## Piano di Eliminazione delle Barriere Architettoniche Luoghi della cultura e loro collegamenti

### F14 LABORATORIO APERTO

# REPORT

## Criticità rilevate negli spazi di Laboratorio Aperto

# 003

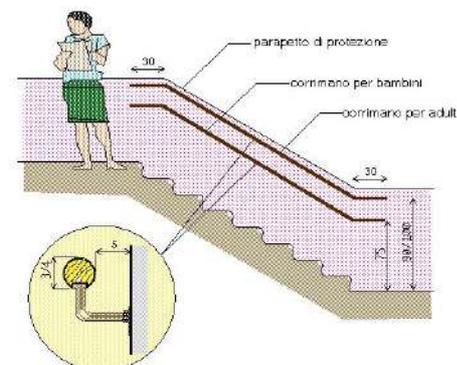
Corrimano: assenza/inadeguatezza

Per la presenza del dislivello con due gradini è necessario avere un corrimano semplice alle due estremità della scala.

Inserimento di corrimano: nel caso di un uso da parte di persone adulte il corrimano dovrà avere preferibilmente sezione con diametro di mm 40, nel caso di maggior uso da parte di bambini il diametro non dovrà superare i 30 mm. I corrimani utilizzati da parte degli adulti saranno posti ad un'altezza compresa tra 90 e 100 cm, quelli utilizzati da parte dei bambini andranno posti a un'altezza compresa tra cm 60 e cm 75. In caso di utenza mista si consiglia l'utilizzo di doppio corrimano posto alle due altezze. Il corrimano dovrà essere prolungato di cm 30 oltre il primo e l'ultimo gradino. La distanza tra il corrimano e la parete dovrà essere compresa tra i 4 e i 5 cm. Affinché le mensole di fissaggio al muro non costituiscano ostacolo sarà indispensabile posizionarle sulla parte inferiore del corrimano. Il materiale dovrà assicurare una presa sicura (anti-scivolo) ed essere gradevole al tatto. Il corrimano deve essere sempre presente su entrambi i lati della scala.

# 004

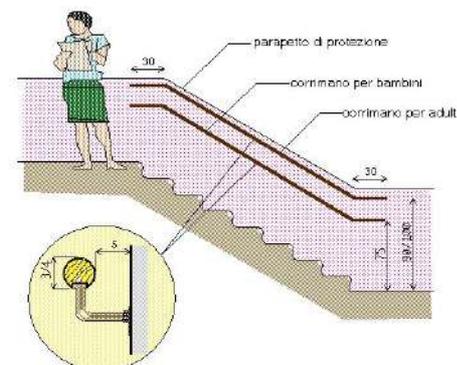
Corrimano: assenza/inadeguatezza

La scala monumentale è dotata lateralmente di "corrimano" a muro che non presenta le caratteristiche di sicurezza necessarie. Sarebbe opportuno l'inserimento di un corrimano tubolare, su entrambi i lati, che rispondano alle caratteristiche prestazionali del Dm 236/89.

Inserimento di corrimano: nel caso di un uso da parte di persone adulte il corrimano dovrà avere preferibilmente sezione con diametro di mm 40, nel caso di maggior uso da parte di bambini il diametro non dovrà superare i 30 mm. I corrimani utilizzati da parte degli adulti saranno posti ad un'altezza compresa tra 90 e 100 cm, quelli utilizzati da parte dei bambini andranno posti a un'altezza compresa tra cm 60 e cm 75. In caso di utenza mista si consiglia l'utilizzo di doppio corrimano posto alle due altezze. Il corrimano dovrà essere prolungato di cm 30 oltre il primo e l'ultimo gradino. La distanza tra il corrimano e la parete dovrà essere compresa tra i 4 e i 5 cm. Affinché le mensole di fissaggio al muro non costituiscano ostacolo sarà indispensabile posizionarle sulla parte inferiore del corrimano. Il materiale dovrà assicurare una presa sicura (anti-scivolo) ed essere gradevole al tatto. Il corrimano deve essere sempre presente su entrambi i lati della scala.

# 006

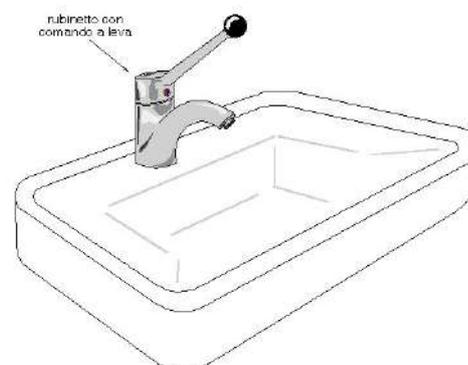
### Rubinetteria inadeguata

È opportuno sostituire la rubinetteria a leva lunga posizionata nei bagni riservati a persone con disabilità. Accorgimento da portare preferibilmente in tutti i servizi igienici. La quantità è da verificarsi sul posto.

Sostituzione della rubinetteria esistente con modello con comandi a leva facilmente riconoscibili oppure ad erogazione automatica. Si sconsiglia l'utilizzo di leve troppo lunghe ed affusolate che possono risultare pericolose nel momento in cui una persona avvicina il viso al lavabo.

# 007

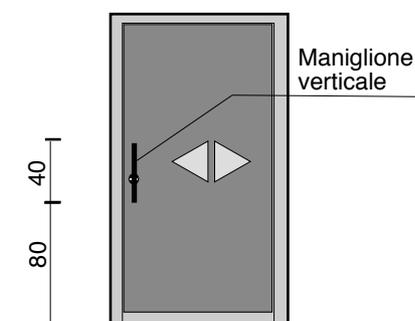
Assenza di maniglione verticale sulla porta scorrevole.

Prevedere in tutte le ante scorrevoli l'inserimento di un maniglione verticale. La quantità è da verificarsi sul posto.

Inserimento di maniglione verticale posto ad un'altezza compresa tra cm 80 e 120 dal pavimento. L'oggetto faciliterà la chiusura/apertura della porta per chi, con problemi di prensilità, deve azionare la porta scorrevole. Il maniglione deve essere collocato sul lato estremo in modo da consentire la massima apertura dell'anta scorrevole. La luce netta non dovrà essere inferiore a cm 75.

# 009

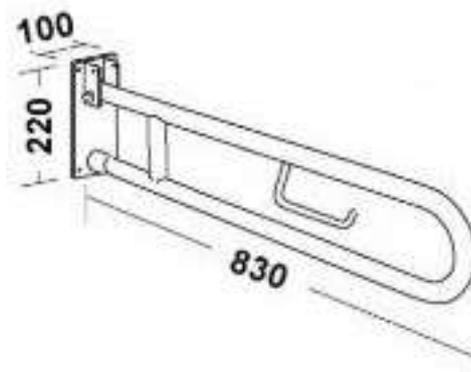
Maniglioni: assenza

Prevedere i maniglioni come da norma

Inserimento di maniglione di sostegno previa eventuale rimozione dell'esistente. Il maniglione sarà posizionato a lato della tazza wc o del bidet, a 40 cm dall'asse della tazza (nel caso non sia presente una parete laterale a tale distanza). Entrambi i maniglioni saranno posizionati ad altezza di cm 80 dal piano di calpestio ed avranno un diametro di 3-4 cm.

# 010

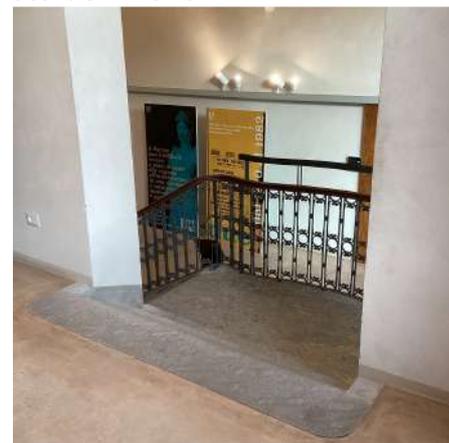
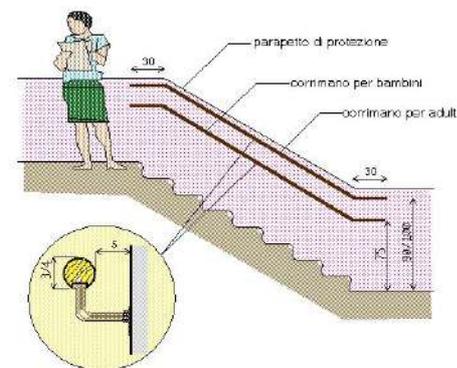
Corrimano: assenza/inadeguatezza

Inserire un corrimano semplice su entrambi i lati.

Inserimento di corrimano: nel caso di un uso da parte di persone adulte il corrimano dovrà avere preferibilmente sezione con diametro di mm 40, nel caso di maggior uso da parte di bambini il diametro non dovrà superare i 30 mm. I corrimani utilizzati da parte degli adulti saranno posti ad un'altezza compresa tra 90 e 100 cm, quelli utilizzati da parte dei bambini andranno posti a un'altezza compresa tra cm 60 e cm 75. In caso di utenza mista si consiglia l'utilizzo di doppio corrimano posto alle due altezze. Il corrimano dovrà essere prolungato di cm 30 oltre il primo e l'ultimo gradino. La distanza tra il corrimano e la parete dovrà essere compresa tra i 4 e i 5 cm. Affinché le mensole di fissaggio al muro non costituiscano ostacolo sarà indispensabile posizionarle sulla parte inferiore del corrimano. Il materiale dovrà assicurare una presa sicura (anti-scivolo) ed essere gradevole al tatto. Il corrimano deve essere sempre presente su entrambi i lati della scala.

**011**

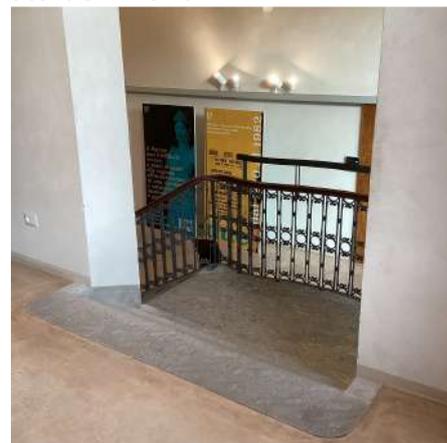
Banda segnalazione pericolo: assenza

Applicazione di nastro adesivo plastico colorato o intervento mediante verniciatura atta a segnalare un ostacolo, fornire un'opportuna segnalazione visiva di un dislivello nel pavimento, creare contrasto cromatico tra alzata e pedata sui gradini di una scala. L'angolo, oggetto dell'intervento, avrà le seguenti dimensioni: sulla pedata una profondità di cm. 5 per la larghezza della scala, sull'alzata cm. 5 per tutta la larghezza della scala.

**012**

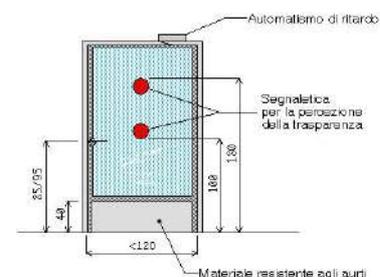
Segnalazione di pericolo dovuto a trasparenze di porte o pareti: assenza

Prevedere vetrofanie su tutte le ante a vetro in modo da rendere percepibile la presenza della porta. Da estendere su su tutte le porte con le stesse caratteristiche.

Applicazione di bollone colorato in materiale plastico adesivo (vetrofania) per l'individuazione di pareti o porte vetrate trasparenti, inserito ad un'altezza compresa tra cm 100 e 180 dal piano di calpestio. La vetrofania si rende utile per la segnalazione in genere di eventuali pericoli posti ortogonalmente al senso di marcia e non percepiti dalle persone con il visus ridotto.

**013**

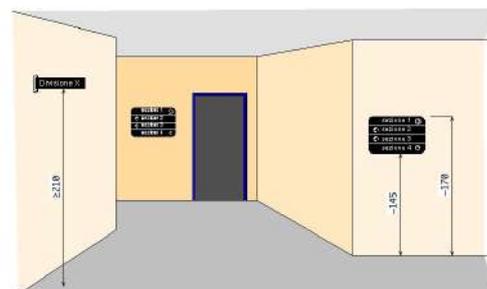
Segnaletica informativa: posizione inadeguata

Migliorare la comunicazione riferita alla presenza dell'ascensore. Sarebbe opportuno rappresentare e comunicare le dimensioni del corridoio che conduce all'ascensore per rendere esplicita le caratteristiche spaziali.

Riposizionamento dei cartelli di segnalazione ad un'altezza compresa tra cm 145 e 170 dal piano di calpestio, preferibilmente tutti con medesima altezza e logica di utilizzo. Nel caso in cui il cartello sporga a bandiera, ortogonalmente al flusso pedonale, dovrà essere posto ad un'altezza non inferiore a cm 210 da terra.

# 018

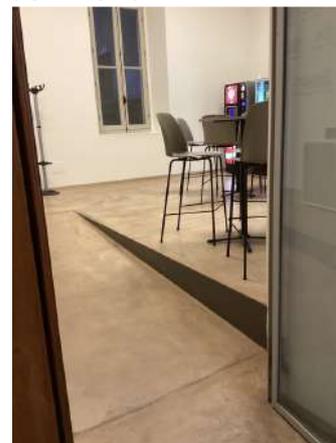
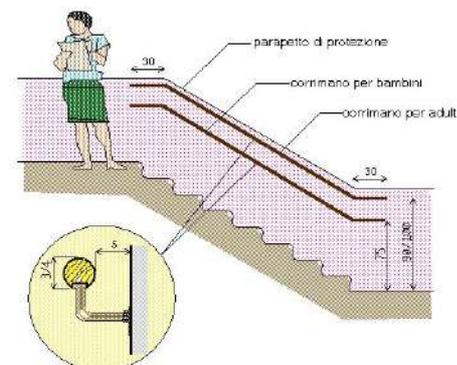
Corrimano: assenza/inadeguatezza

Oltre alla necessità di inserire un marcagradino sulla pedata si sottolinea che la scala con alzata aperta non è idonea negli ambienti di uso pubblico, alcune persone potrebbero avere difficoltà nel percorrerla.

Inserimento di corrimano: nel caso di un uso da parte di persone adulte il corrimano dovrà avere preferibilmente sezione con diametro di mm 40, nel caso di maggior uso da parte di bambini il diametro non dovrà superare i 30 mm. I corrimani utilizzati da parte degli adulti saranno posti ad un'altezza compresa tra 90 e 100 cm, quelli utilizzati da parte dei bambini andranno posti a un'altezza compresa tra cm 60 e cm 75. In caso di utenza mista si consiglia l'utilizzo di doppio corrimano posto alle due altezze. Il corrimano dovrà essere prolungato di cm 30 oltre il primo e l'ultimo gradino. La distanza tra il corrimano e la parete dovrà essere compresa tra i 4 e i 5 cm. Affinché le mensole di fissaggio al muro non costituiscano ostacolo sarà indispensabile posizionarle sulla parte inferiore del corrimano. Il materiale dovrà assicurare una presa sicura (anti-scivolo) ed essere gradevole al tatto. Il corrimano deve essere sempre presente su entrambi i lati della scala.

**021**

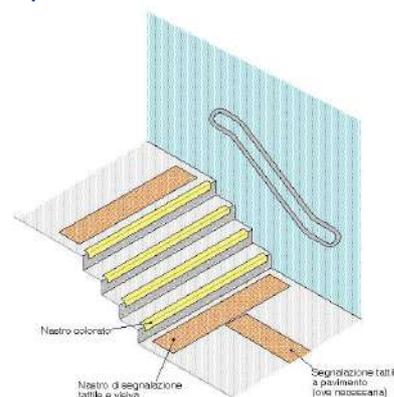
Segnaletica a pavimento: assenza

La norma prevede l'inserimento di segnaletica podotattile ad inizio e a fine scala. Occorre valutare ed approfondire un confronto con la sezione locale di Uici per concordare le prestazioni da garantire anche in questo contesto tutelato.

Realizzazione di fascia a pavimento di facile percezione tattile e visiva, atta a segnalare l'inizio e la fine di una rampa scala a persone non vedenti e ipovedenti. La fascia tattilo-plantare dovrà essere collocata 20 cm. prima dell'inizio rampa e a 20 cm. dopo fine rampa. La segnaletica dovrà avere una profondità di cm. 60 ed una larghezza pari alla rampa di scale.
